島根原子力発電所 2 号炉 審査資料	
資料番号	EP-015 改 56(説 16)
提出年月日	令和 2 年 5 月 21 日

# 島根原子力発電所 2 号炉 運転中の原子炉における 炉心損傷防止対策の有効性評価について (コメント回答)

令和 2 年 5 月  
中国電力株式会社

➤ 基準変更前後における格納容器圧力及び格納容器温度の推移を以下に示す。  
【TQUV】

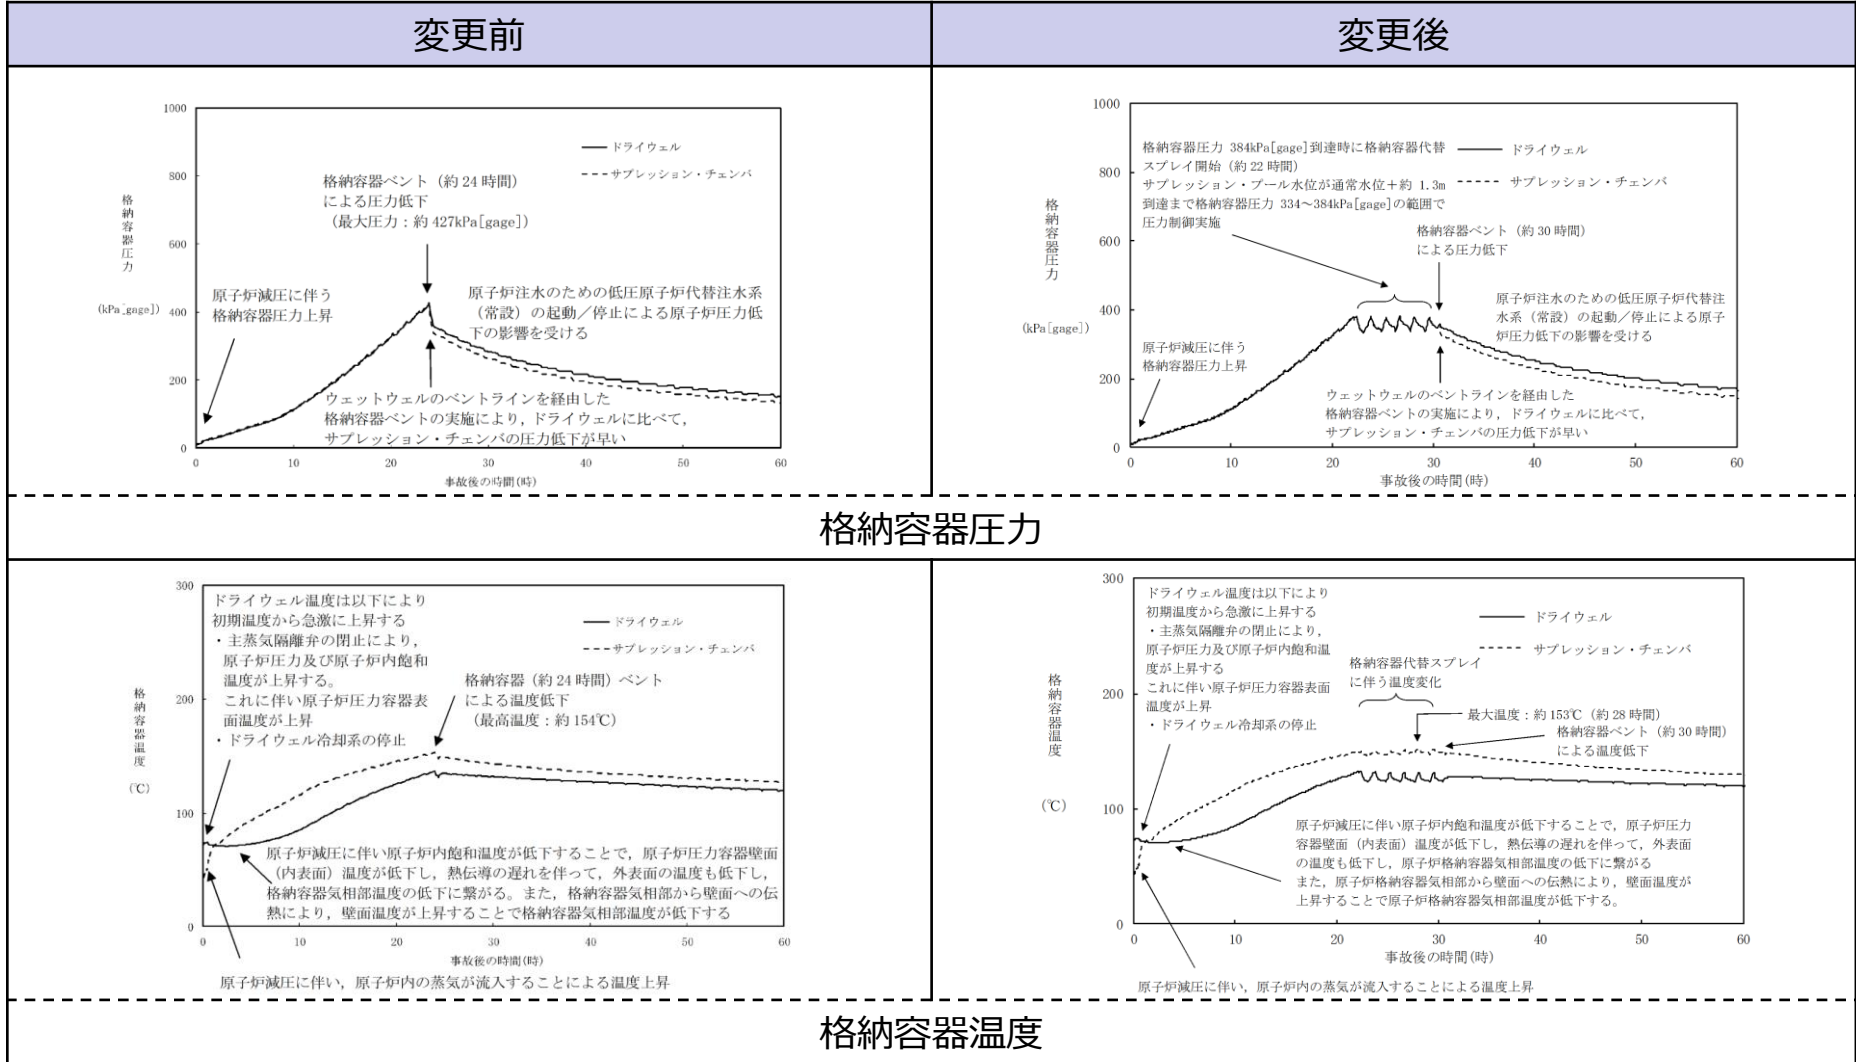
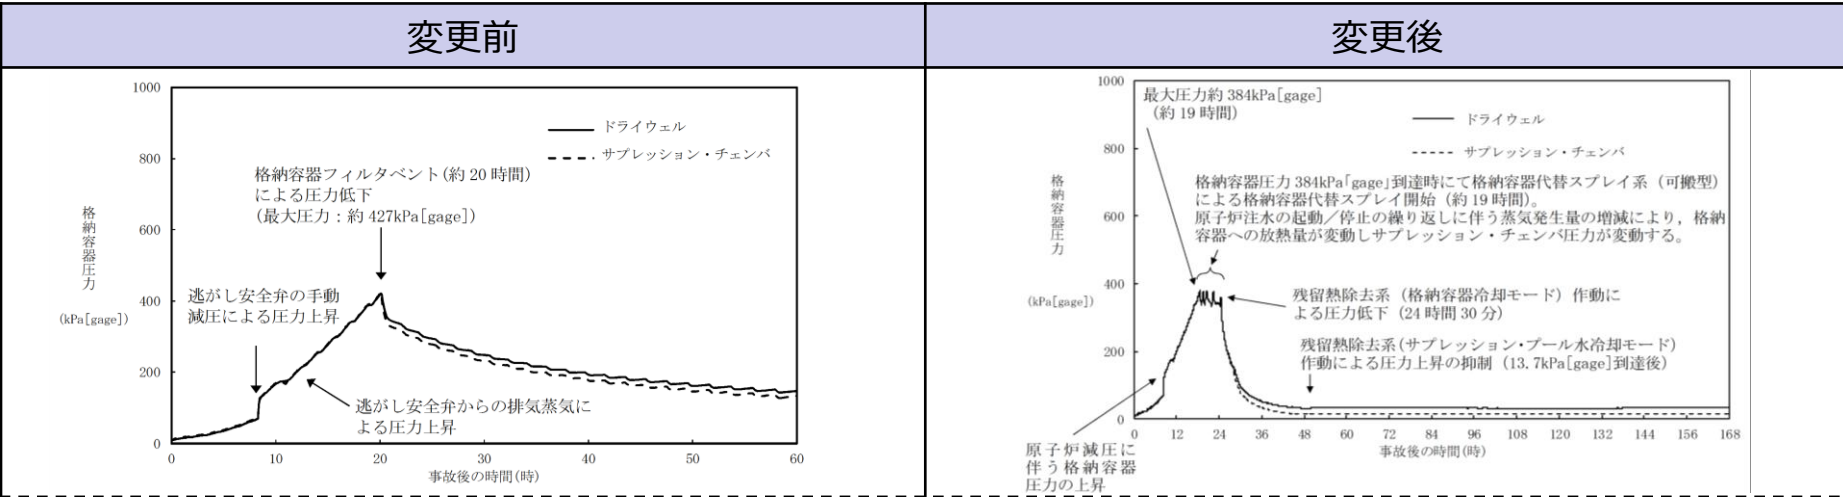
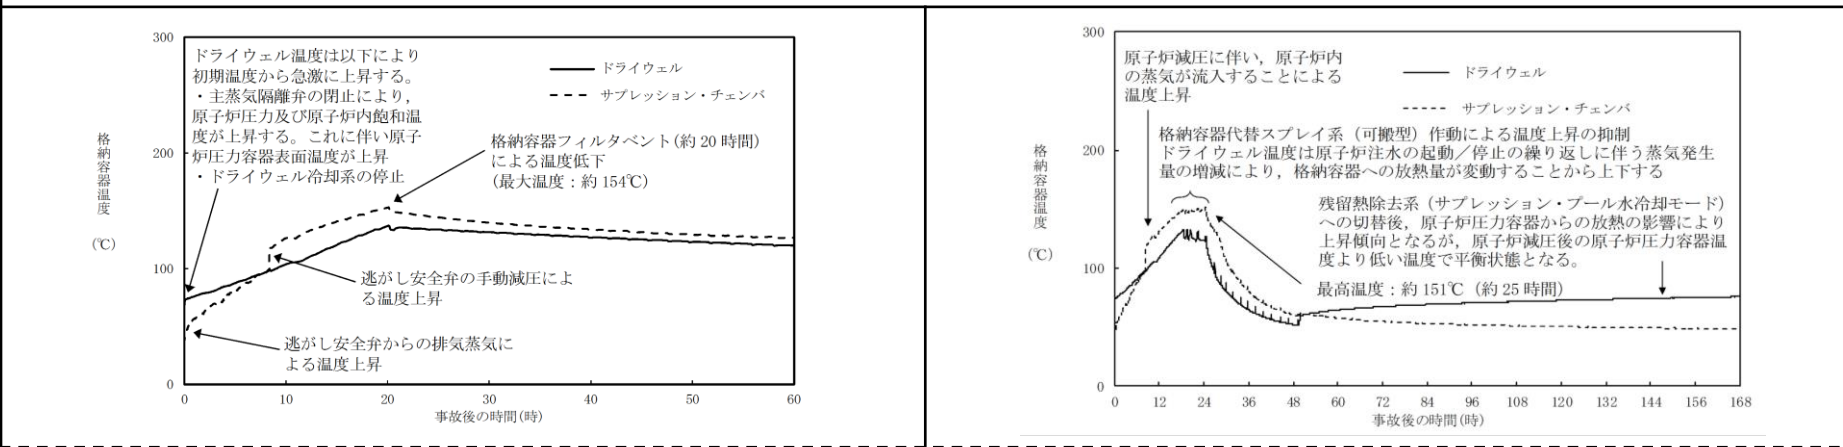
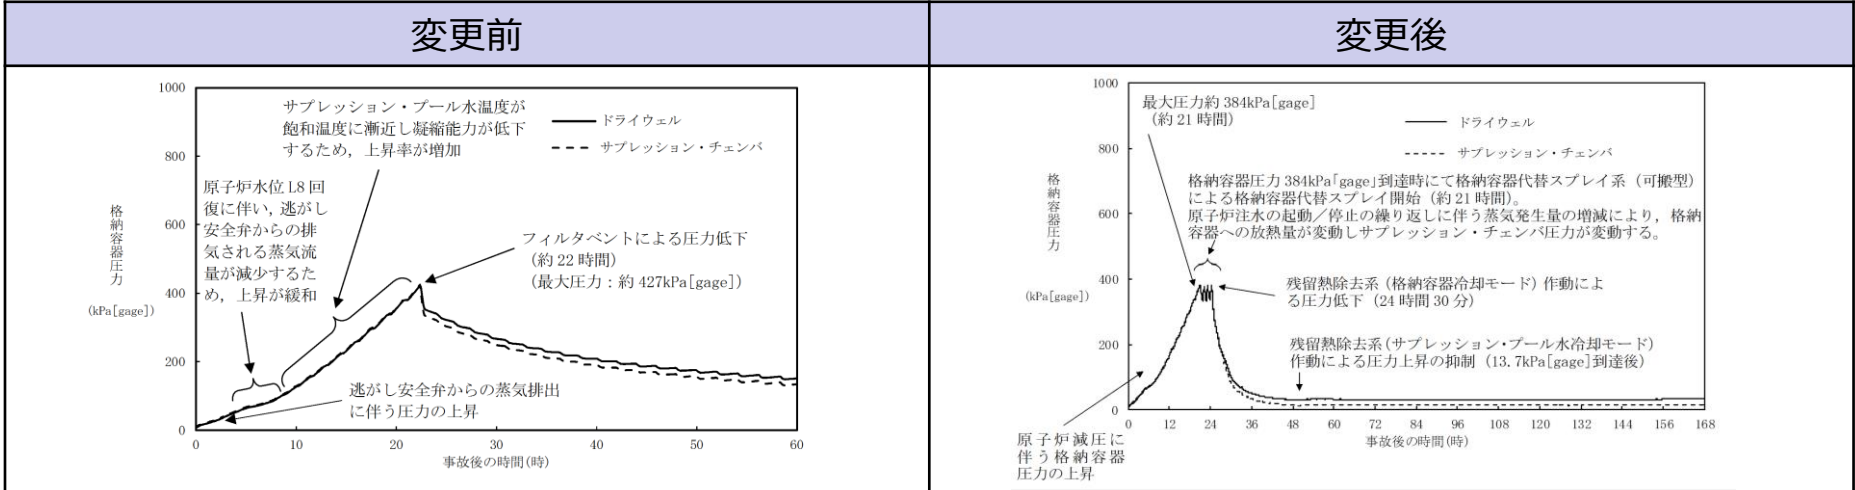
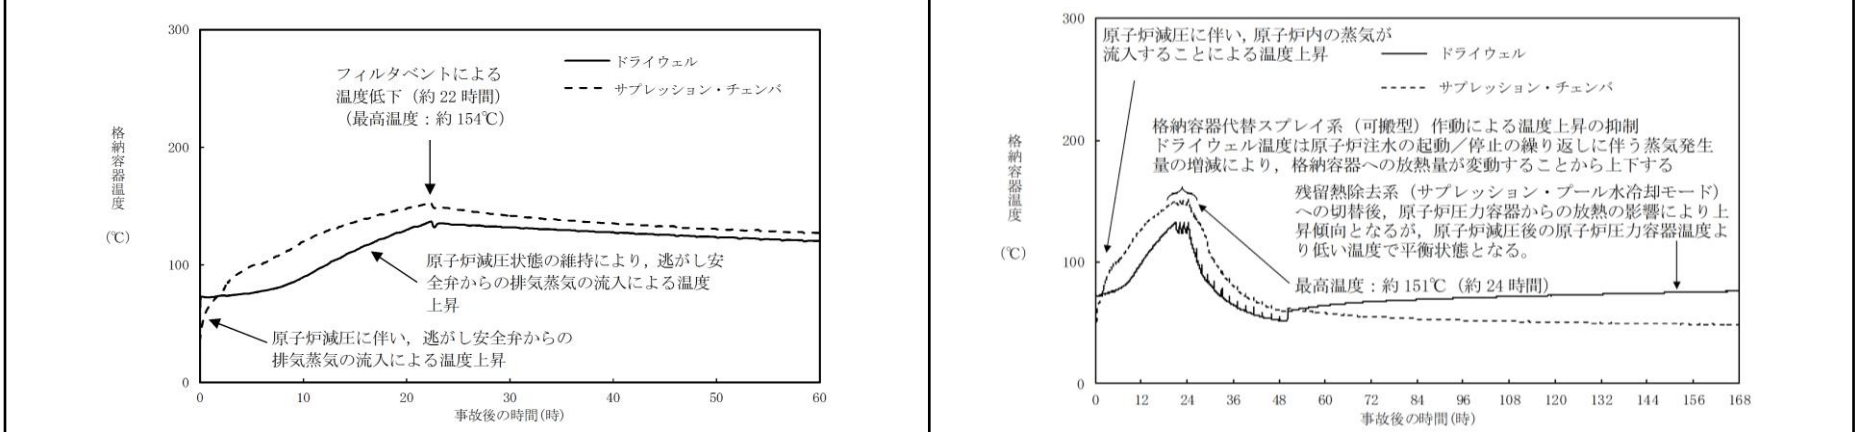
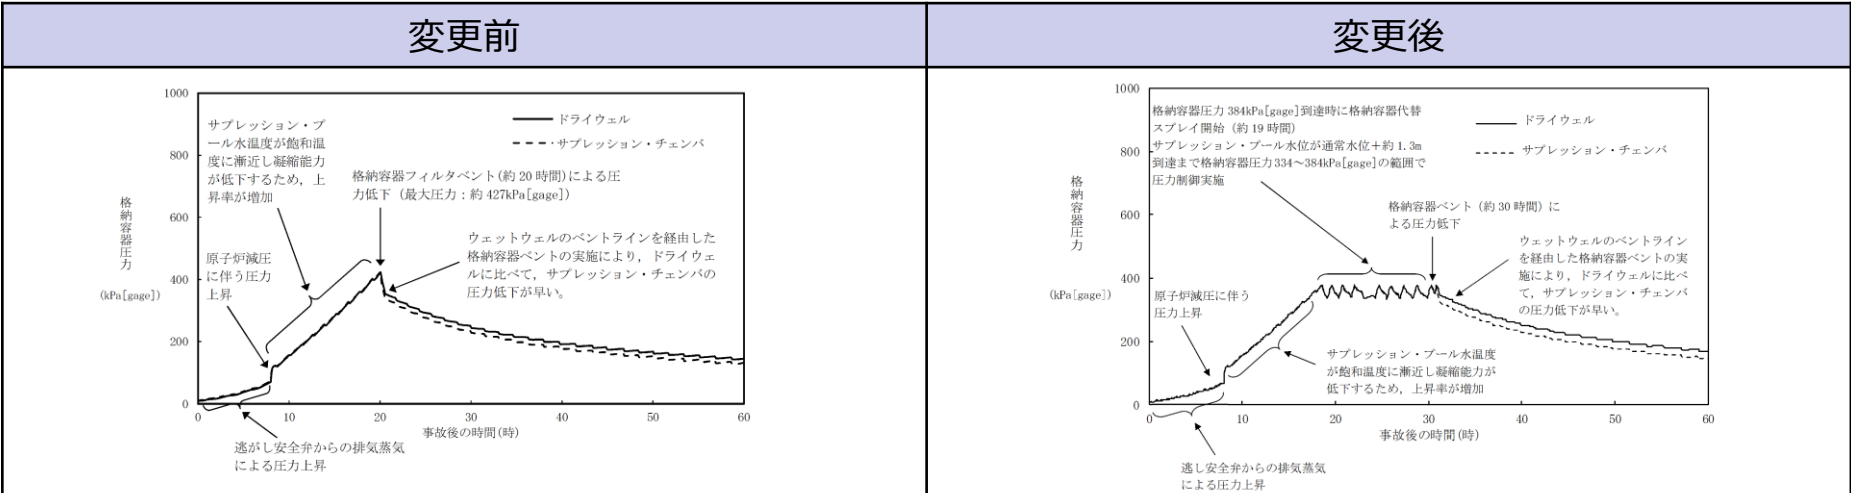
- 指摘事項（第838回審査会合（令和2年2月20日）ベント戦略）  
ベント戦略の変更により影響を受けるTQUV以外の事故シーケンスについても、有効性評価へ変更後の評価結果を示すこと。
- 回答  
【格納容器代替スプレイ及び格納容器ベント実施基準の変更】  
➤ 表262-1に、ベント戦略変更による炉心損傷前の格納容器代替スプレイ及び格納容器ベントの変更前後の実施基準を示す。

- シーン毎の主要な評価項目に対する見直し前後の結果を表262-3に示す。変更後においても解析結果が判断基準を満足することを確認した。なお、解析条件見直しによる燃料被覆管温度の評価結果への影響はない。
- また、表262-3に示すとおり、長期TB等において格納容器ベントを実施しない結果に変更となったことから、敷地境界での実効線量を評価する事故シーケンスグループは、変更後において格納容器ベントが最も早期となるLOCAになり、変更後においても解析結果が判断基準を満足することを確認した。

図263-1 ベント実施の判断フロー（抜粋）

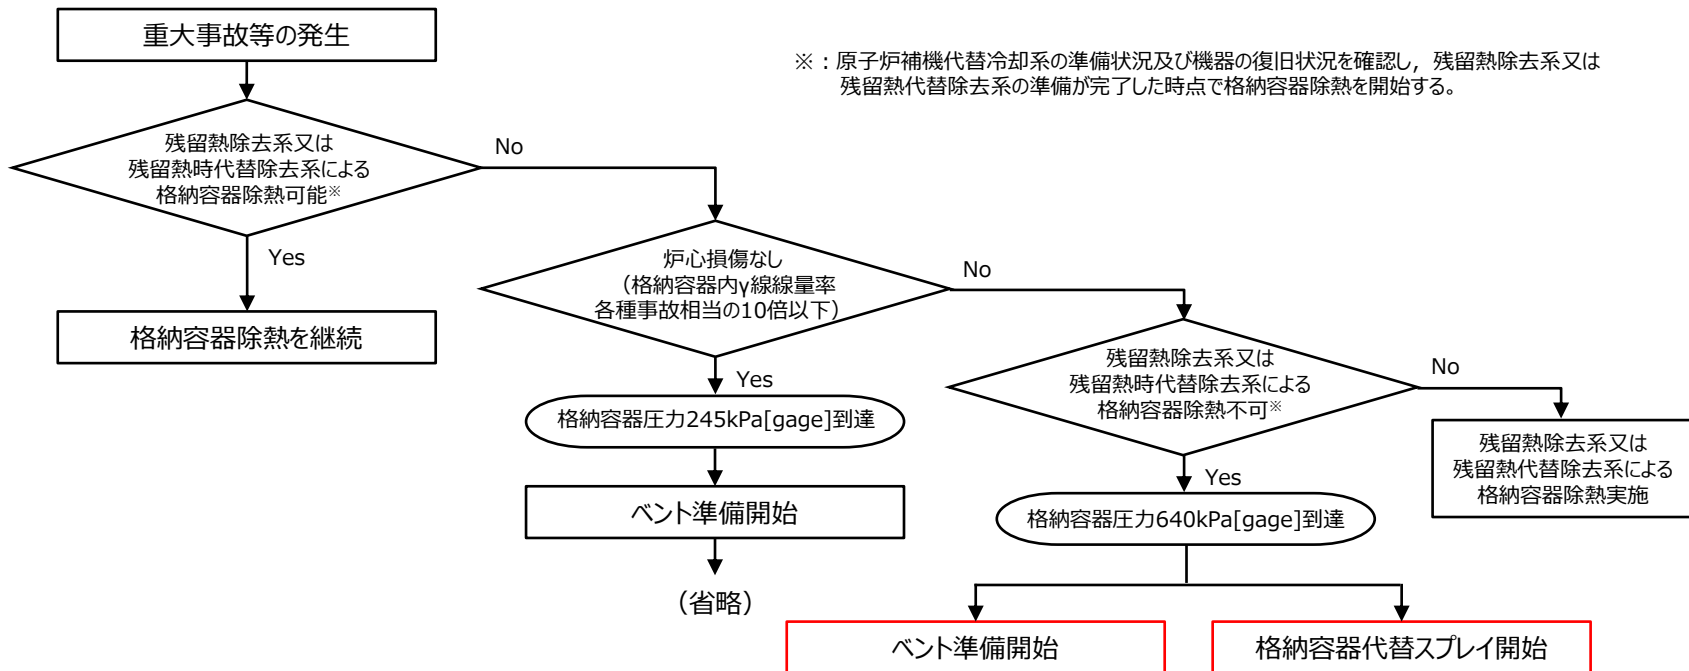
- 指摘事項（第838回審査会合（令和2年2月20日）ベント戦略）  
手順側のベント準備の判断フローについて、今回のベント戦略の変更を適切に反映するとともに炉心損傷有りの場合は「残留熱除去系又は残留熱代替除去系による格納容器除熱可能」の判断が2回出てくる理由、ベント準備と格納容器代替スプレイ開始の実施のタイミングについて説明すること。
- 回答
  - 重大事故等の事象進展及び原子炉補機代替冷却系の準備時間を考慮し、炉心損傷前後のそれぞれのタイミングで、残留熱除去系又は残留熱代替除去系による格納容器の除熱の可否を確認することとしている。なお、炉心損傷前後において残留熱除去系の復旧又は原子炉補機代替冷却系を用いた残留熱代替除去系の準備状況を適宜確認し、残留熱除去系又は残留熱代替除去系の運転が可能となった時点で格納容器除熱を開始する。
  - ベント準備開始と格納容器代替スプレイ開始の着手基準は、いずれも格納容器圧力640kPa[gage]到達であり、ベント準備開始（運転員）及び格納容器代替スプレイ開始（復旧班要員）は並行して実施する。

図264-2 原子炉圧力容器への注水特性 (格納容器代替スプレイ120m<sup>3</sup>/h 同時注水時)

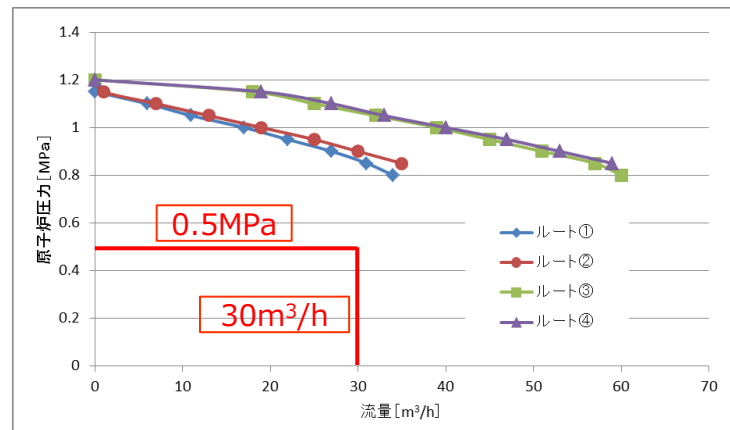
- 指摘事項 (第819回審査会合 (令和元年12月24日) 保管アクセス)  
可搬型設備の必要台数について、有効性評価の審査を踏まえて整理すること。

- 有効性評価の全交流動力電源喪失のシナリオにおける大量送水車を使用した注水のうち、格納容器代替スプレイ系 (可搬型) による原子炉格納容器へのスプレイ及び低圧原子炉代替注水系 (可搬型) による原子炉圧力容器への注水を同時に行う場合が、大量送水車の使用上、最も厳しい条件となる。
- 輪谷貯水槽 (西) を水源とし、格納容器代替スプレイ系 (可搬型) によるスプレイ及び低圧原子炉代替注水系 (可搬型) による注水を同時に行った場合の必要流量は、大量送水車 1 台にて確保可能であることを確認していることから、大量送水車の必要台数は 1 台としている。
- なお、原子炉圧力容器及び原子炉格納容器との同時注水の要否を検討する必要がある系統として、燃料プールのスプレイ系があるが、燃料プールのスプレイ系の機能に期待している有効性評価 (想定事故 1 ※<sup>1</sup> 及び想定事故 2 ※<sup>2</sup>) においては、原子炉圧力容器の全燃料を燃料プールに移送した状態であることから、燃料プールのスプレイ系は原子炉圧力容器及び原子炉格納容器と同時注水を行うことはない。
